改善箇所説明図

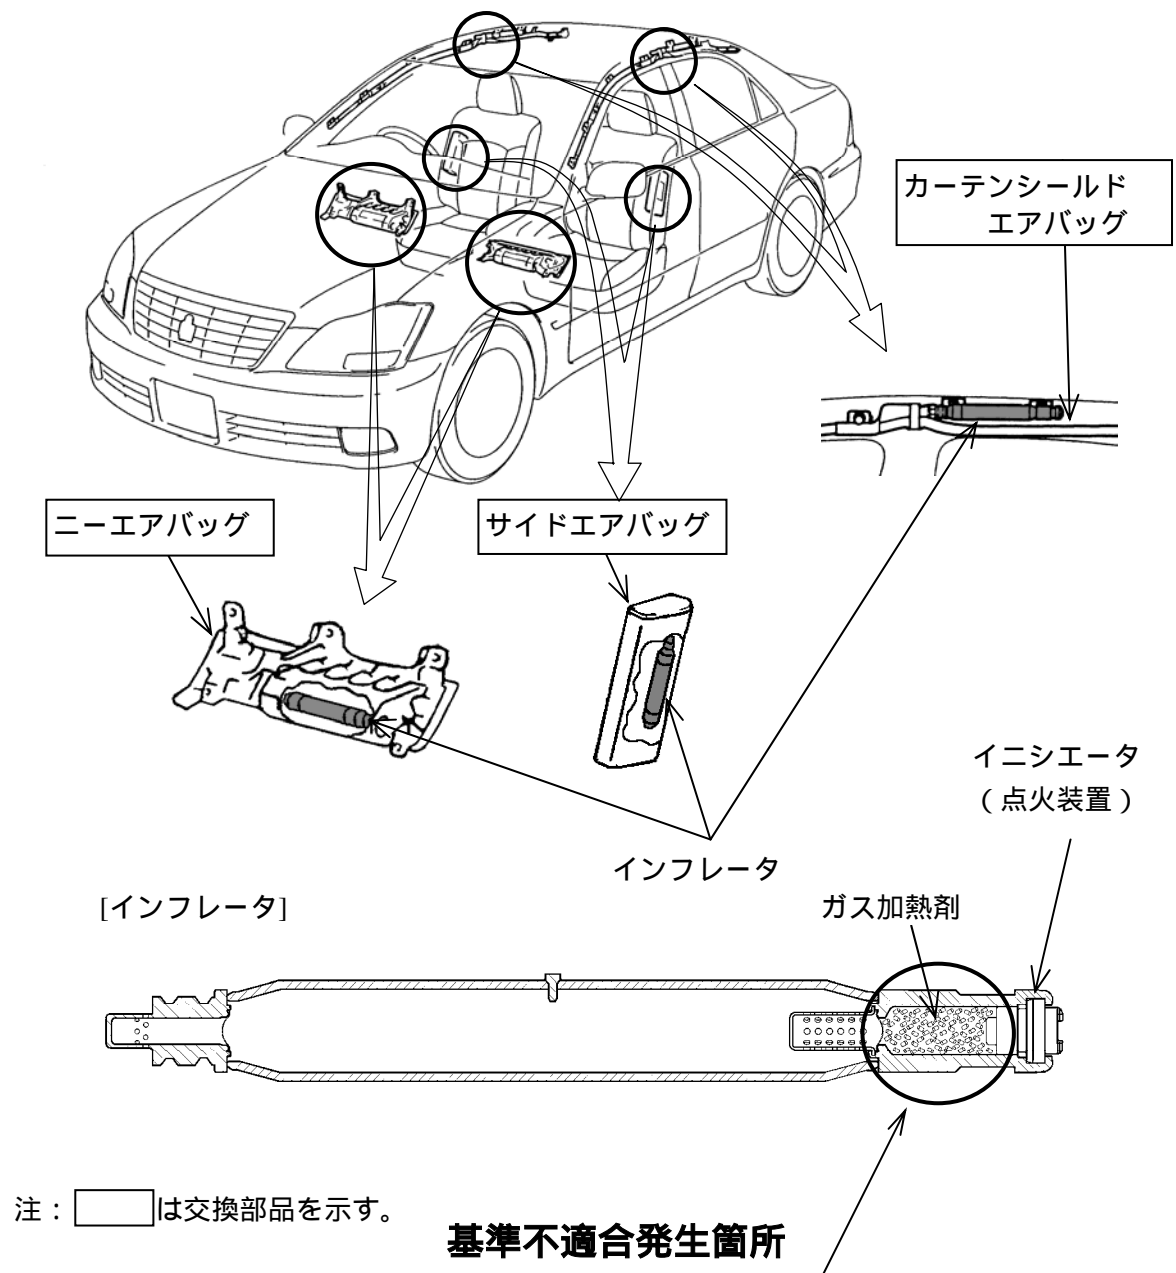
サイドエアバッグ、カーテンシールドエアバッグ、ニーエアバッグそれぞれのインフレーター（膨張装置）の組付工程が不適切なため、ガス加熱剤の充填量が不足しているものがある。そのため、エアバッグが作動するような衝撃を受けた際、ガスの膨張力が不足し当該エアバッグが展開せず、乗員に過度の傷害を与えるおそれがある。

全車両、該当するエアバッグ装置を良品と交換する。

プリウス：改善済車両には車台番号打刻位置の左横に黄色ペイントを塗布する。

ヴィッツ：改善済車両にはエンジンルーム左側のボデーパネル側面（サスペンション取付部前側）に黄色ペイントを塗布する。

他7車種：改善済車両には車台番号打刻位置の左上に黄色ペイントを塗布する。
